Expertise globale du bilan décennal environnemental d'AREVA NC

1^{ère} partie : stockage de Bellezane et impact
environnemental à l'échelle du bassin versant
du Ritord

DEI/2007-01

Rapport DEI/2007-01

Figure 3-7 : Niveau piézométrique en perspective avec la teneur en sulfates de l'eau des piézomètres ES61 et ES62

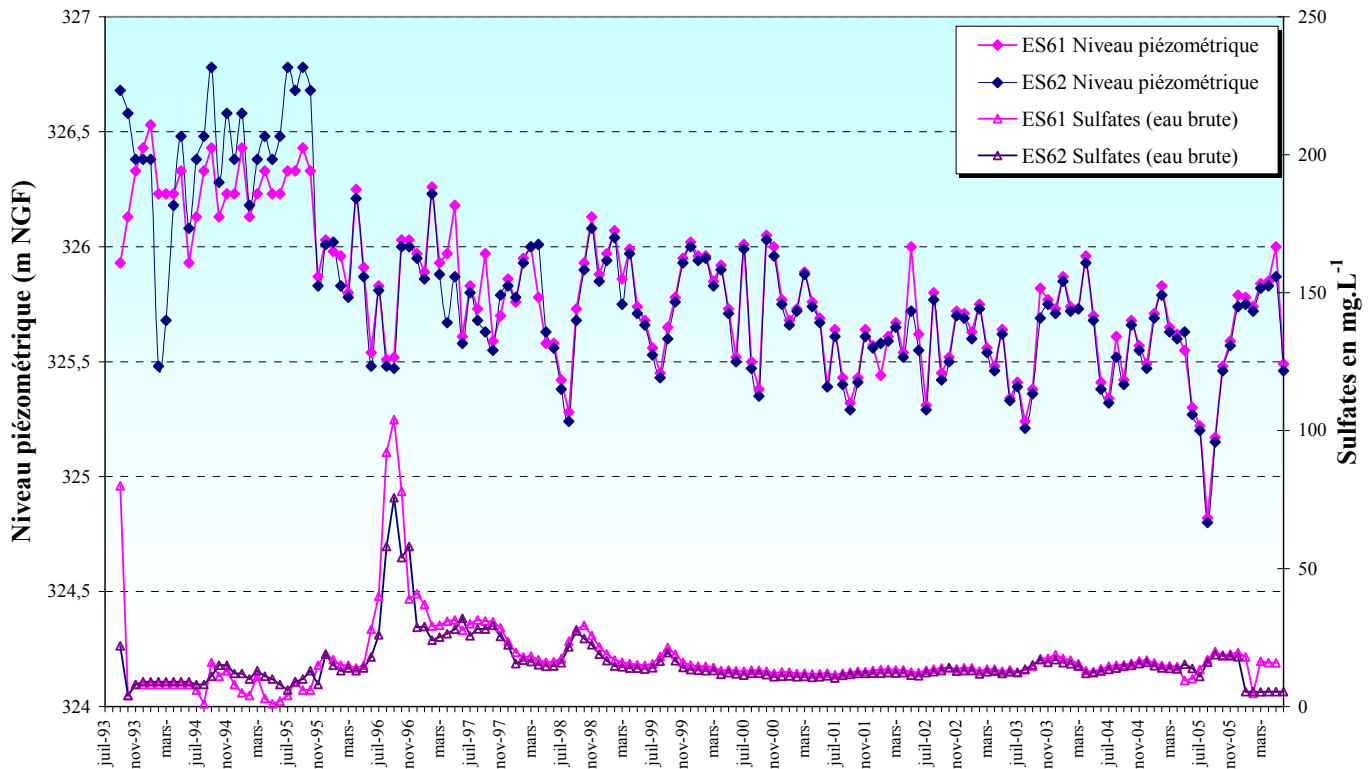
Comme le montre la Figure 3-7, établie par l'IRSN sur la base des données détaillées de surveillance transmises par AREVA NC [2], les piézomètres ES61 et 62 ont non seulement des niveaux très proches mais sont également identiques du point de vue de leur chimie. C'est tout du moins le cas depuis 1995, les piézomètres présentant jusque là des comportements plus différenciés. Les divers échanges établis entre l'IRSN, certains membres du GEP et AREVA NC ont permis de progresser dans la compréhension de ces particularités notables.

Figure 3-16 : Evolution de l'activité en radium 226 du rejet et du ruisseau des Petites Magnelles en aval du site (phase dissoute)

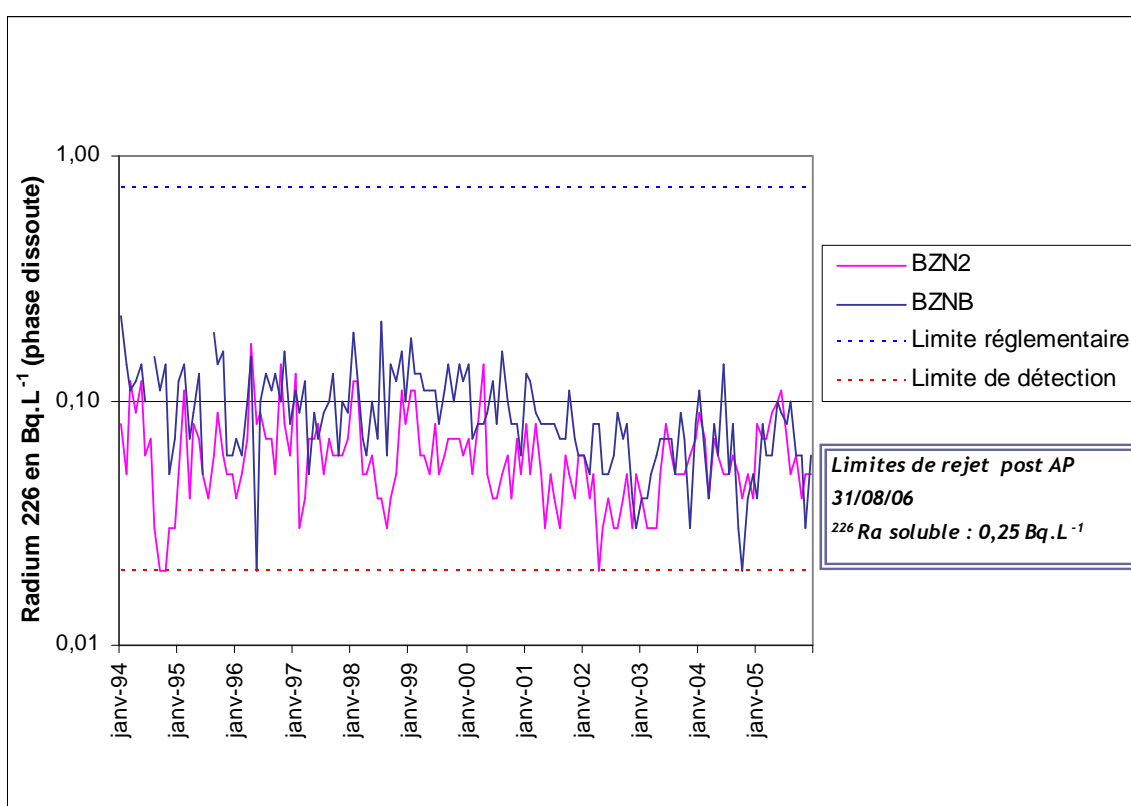
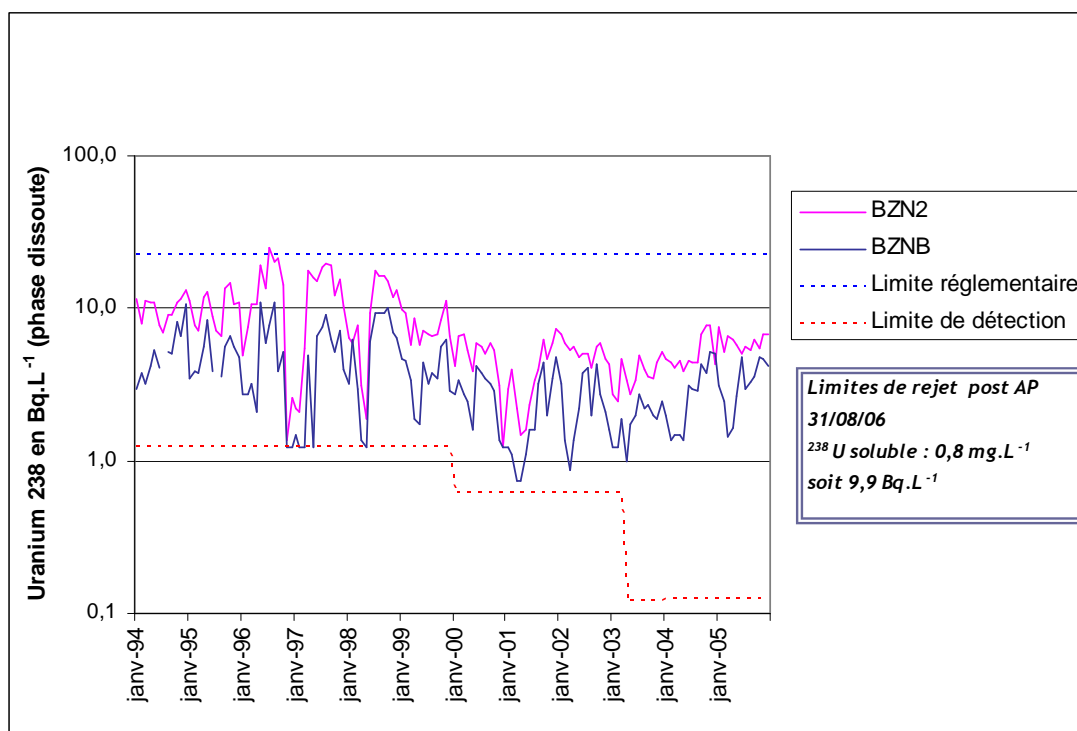
D'une manière plus générale, l'analyse des activités en radium 226 et uranium présentées par AREVA NC (cf. Figure 3-16 et Figure 3-19 tracées à partir des données transmises), traduit une légère tendance à la décroissance sur la période considérée (passage sous $0,1 \text{ Bq.L}^{-1}$ pour le radium 226 et de l'ordre de $200 \mu\text{g.L}^{-1}$ soit $2,5 \text{ Bq.L}^{-1}$ pour l'uranium 238).

Figure 3-29 : Comparaison des débits de dose de rayonnement gamma (extrait du BDE)

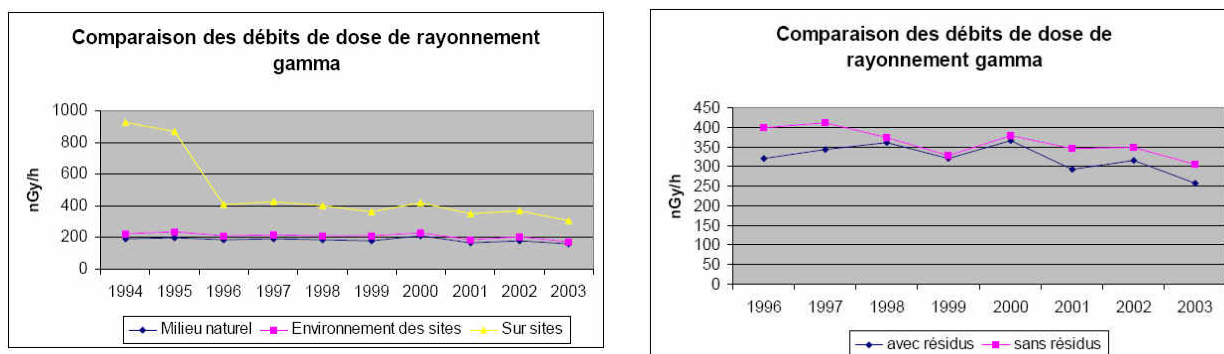
- Depuis 1996, les débits de dose mesurés sur site sont similaires qu'il y ait ou non présence de résidus (cf. Figure 3-29 droite). Ceci conduit AREVA NC à conclure qu'il n'y a pas d'influence des résidus sur ce paramètre.

Pour ce qui est des enseignements particuliers indiqués dans le BDE, l'IRSN note que si une incidence du couvert végétal est envisageable, il reste très probable qu'une partie significative du surcroît de débit de dose mis en évidence sur la Figure 3-29 est attribuable aux divers matériaux laissés sur place à l'issue de l'exploitation minières (verses à stériles et divers points et zones marqués sur et autour des sites en particulier). A titre d'éclairage, l'IRSN souligne à ce sujet que le surcroît de débit de dose (évalué à environ 200 nGy.h^{-1}) correspondrait à une dose efficace ajoutée de $0,08 \text{ mSv.an}^{-1}$ pour un temps de résidence de 400 h sur le site.

Figure 3-35 : Comparaison des EAP radon 222 (extrait du BDE)

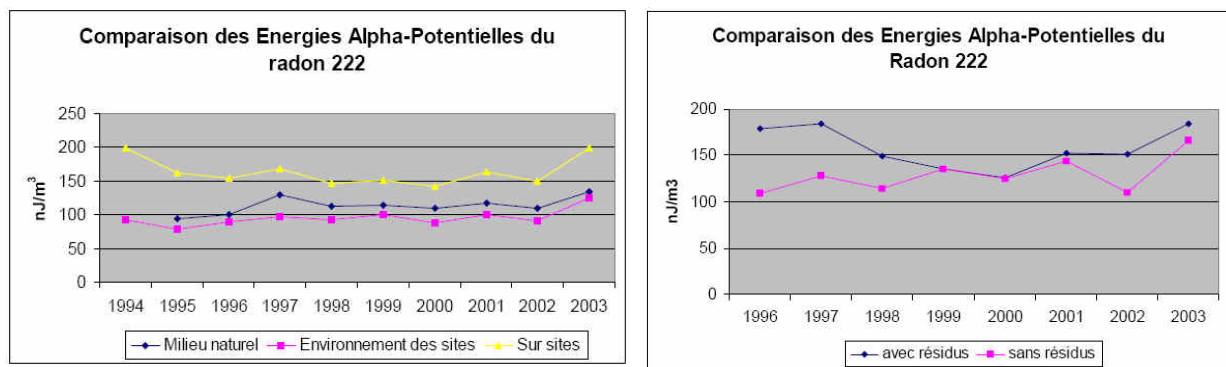
- les valeurs obtenues sur les sites ne comportant pas de stockage de résidus ne présentent pas d'écart significatif avec celles mesurées sur les sites comportant un stockage de résidus (cf. Figure 3-35 droite). AREVA NC conclut de ce fait à l'absence d'influence des résidus.

Figure 3-38 : Valeurs minimale, maximale et moyenne des EAP radon 222 mesurées aux niveaux des points de contrôle du milieu naturel (comparaison stations actuelles et passées)

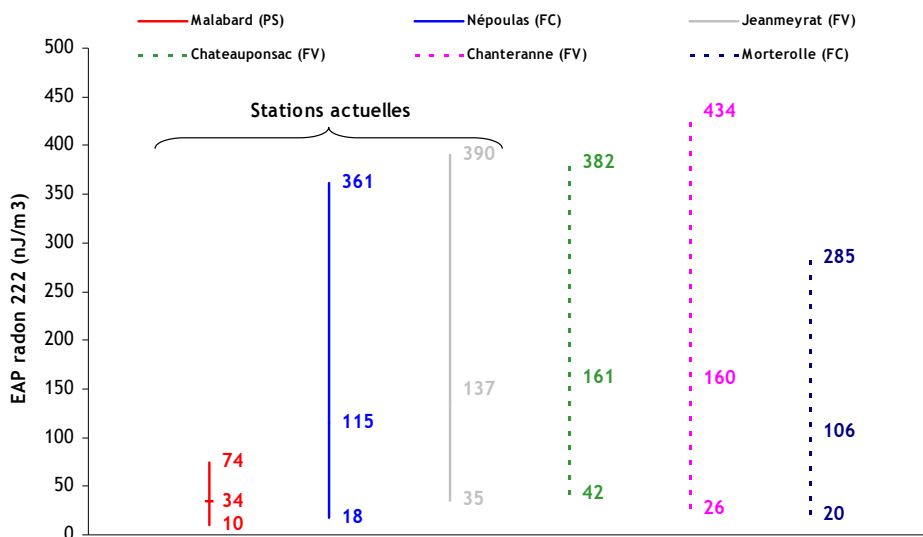
La Figure 3-38 ne met pas en évidence de différences majeures entre les EAP mesurées avant 2002 au niveau des points de contrôle considérés non représentatifs et ceux suivis depuis 2002. La gamme de variation pour une position en flanc de coteau est légèrement plus étendue pour la station actuelle que pour les stations passées ; c'est l'inverse en ce qui concerne la gamme de variation pour la position en fond de vallée.

Figure 4-14 : Activités mensuelles (en Bq.L^{-1}) du ^{226}Ra (bleu) et du ^{238}U (rose) dissous mesurées dans le cours d'eau récepteur en amont et en aval des rejets miniers du bassin versant du Ritord

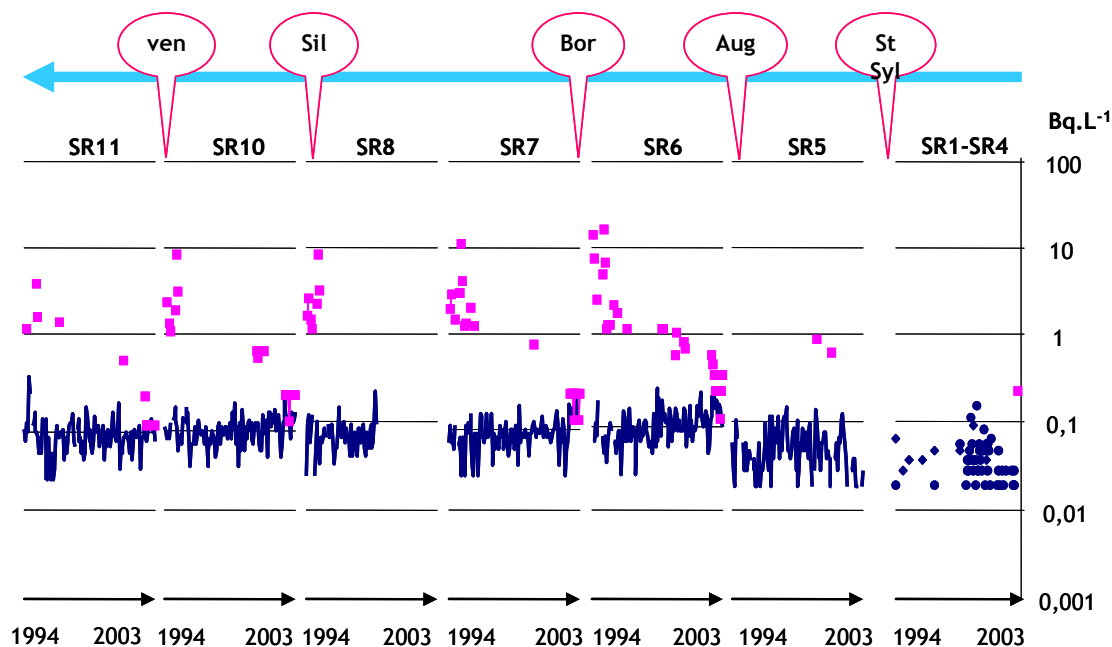
Comme l'indique la Figure 4-14, l'activité en ^{226}Ra est effectivement relativement stable dans le temps et dans l'espace. Le profil d'uranium est légèrement différent dans la mesure où, entre 1994 et 2003, son niveau d'activité dans les eaux du ruisseau du Ritord diminue de manière significative passant de 10 à $0,1 \text{ Bq.L}^{-1}$. Néanmoins, de manière analogue à ce qui est observé pour le ^{226}Ra , à une date donnée, le niveau d'activité de l'uranium ne varie que peu de l'amont vers l'aval du cours d'eau.

Dans le BDE, AREVA NC considère les points de contrôle SR1 à SR4 (cf. Figure 4-13) comme niveaux de référence pour le milieu non impacté. L'IRSN note que le choix de ces résultats de mesure comme valeurs de référence est sujet à caution compte tenu de la localisation des points concernés sous l'influence potentielle des sites de Gorges-Saignedresse et du Fraisse. Comme indiqué au § 4.1, ces sites sont majoritairement situés dans le bassin versant de la Couze mais ont un impact potentiel sur celui du Ritord. L'IRSN a donc recherché dans la bibliographie des données sur la composition radiologique des eaux hors de toute influence potentielle des sites miniers. L'influence des sites de Gorges-Saignedresse et du Fraisse s'exerçant très en amont sur le bassin versant du Ritord (amont de l'étang du Gouillet), la recherche de points de référence a du être élargie en dehors des limites de celui-ci.

Figure 4-18 : Evolution de l'activité en uranium 238 dissous au niveau des points de contrôle surveillés par l'IRSN à l'étang du Gouillet et au Ritord à Razes (analyses sur échantillons prélevés mensuellement)

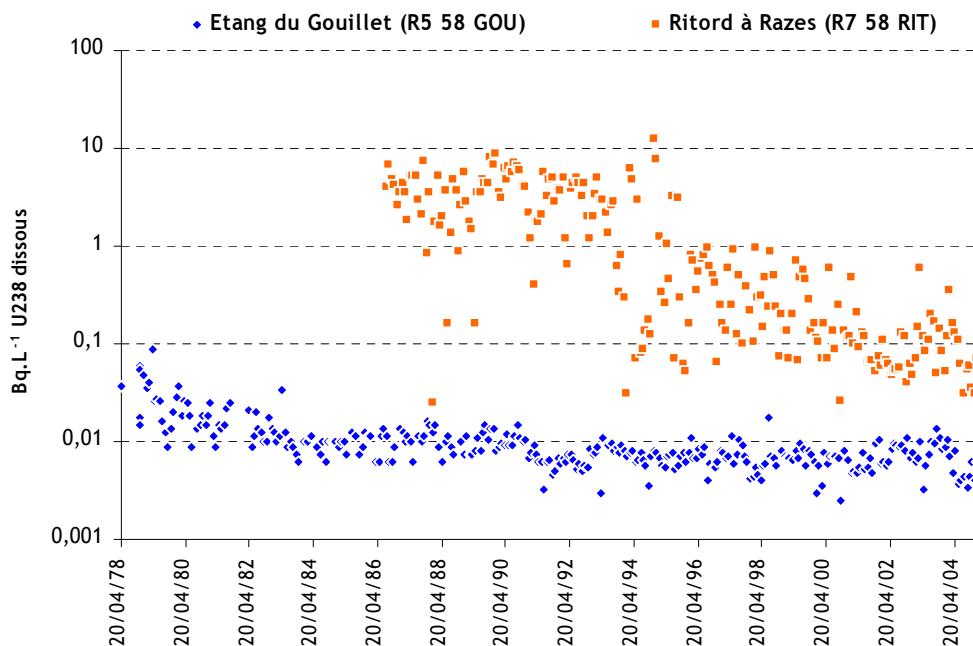
Par ailleurs, comme déjà mentionné au § 4.1.2, la courbe de la Figure 4-18 relative à l'étang du Gouillet montre une diminution significative des teneurs en uranium 238 depuis le début de la période considérée (1978-1980) jusqu'à la période actuelle. Cette tendance s'explique par l'impact historique de l'activité minière résultant des rejets directs effectués dans l'étang du Gouillet avant juillet 1981.

Figure 4-20 : Composition radiologique moyenne sur toute la période de suivi des sédiments de ruisseau et de retenue en amont et en aval des rejets miniers

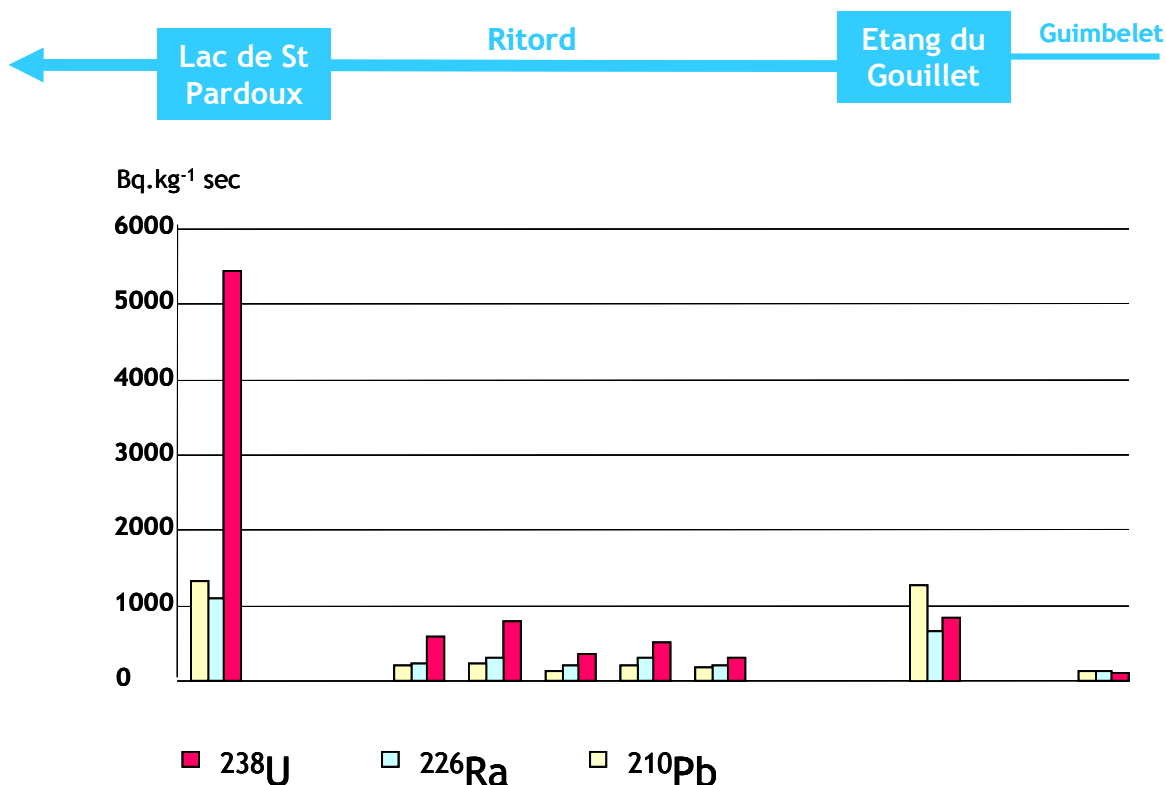
La Figure 4-20 montre, qu'en amont comme en aval des rejets miniers, la teneur en radionucléides des sédiments d'étang est supérieure en moyenne à celle des sédiments de ruisseau.

En ce qui concerne le niveau de marquage en uranium, l'IRSN note que l'accroissement de la charge des sédiments du Lac de Saint Pardoux peut être, localement, significativement plus élevé que celui mentionné sur la Figure 4-20. AREVA NC retient en effet comme valeurs les résultats obtenus dans le cadre du suivi environnemental (de l'ordre de 5 000 Bq.kg⁻¹ en U). Ceux-ci sont inférieurs à ceux obtenus sur des prélèvements de sédiments de surface et de carottes sédimentaires effectués lors de la dernière vidange décennale qui s'est tenue en 1998-1999 (20 000 Bq.kg⁻¹ mentionnés au chapitre 11 du BDE ; 25 000 Bq.kg⁻¹ en ²³⁸U mesurées dans une carotte à 15 cm de l'interface eau/sédiment selon des informations complémentaires).

La Figure 4-20 indique également de façon nette que la composition radiologique du sédiment du lac de Saint Pardoux est significativement différente de celle du sédiment de l'étang du Gouillet. Les différences se situent au niveau :
